**Riscaldamento: Lavori di miglioria  
Mappale 133  
Caslano  
Marzo - Maggio 2015**

**OSSERVAZIONI**

**Cronistoria**

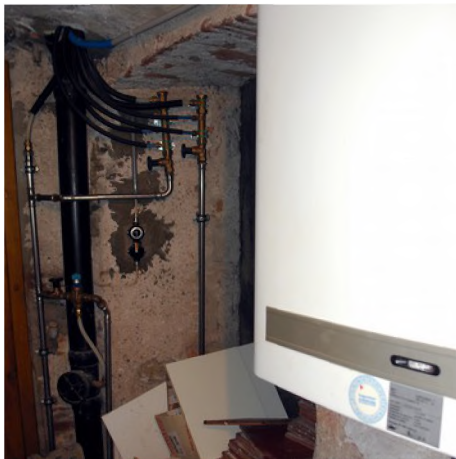
A dire il vero, esisterebbero altri volumi potenzialmente disponibili per il serbatoio (e forse la caldaia, se ci fosse ancora una canna fumaria utilizzabile...): in particolare un vecchio forno nella corte (attorno alla prima rampa di scale) che potrebbe, forse, fornire il volume necessario. Varrebbe invece la pena di valorizzarlo: lasciarlo così, a ricettacolo di cose destinate altrove...

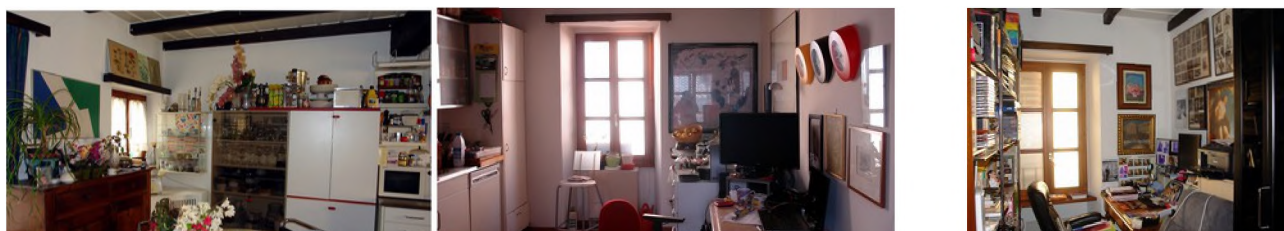
A sinistra dell'entrata ho avuto modo di notare due guaine nere in polietilene penzolanti dall'alto, poi due condotte contrassegnate dai colori rosso e blu dal diametro di ca. 30 mm (molto più grandi di quelle presenti sui termosifoni) che, ricoperte da un mantello isolante, si inoltrano in un cunicolo verso il piano superiore.

Non sono in grado di darne una spiegazione nell'ambito di lavori dichiarati come conclusi. Forse queste condotte sono quelle che in effetti previste o state previste quali andate e ritorno del sistema idraulico per l'apporto di calore del riscaldamento.

Abbandonate o altro? **Dove sarebbe prevista la caldaia?** Sulla volta dello scantinato in corrispondenza al caminetto murato del piano superiore non sono stati eseguiti lavori che lascerebbero presumere l'uso della canna fumaria sovrastante. Le intenzioni che stanno dietro queste "indicazioni" sono, senza i lumi degli esecutori dei lavori, ardue da comprendere nel contesto delle migliorie per il riscaldamento e la presenza del primo passaggio verso l'alto ad una distanza di ca. 3 m. risultato essere parte di un non ancora completamente chiarito sistema di approvvigionamento (circolazione?) di acqua calda.
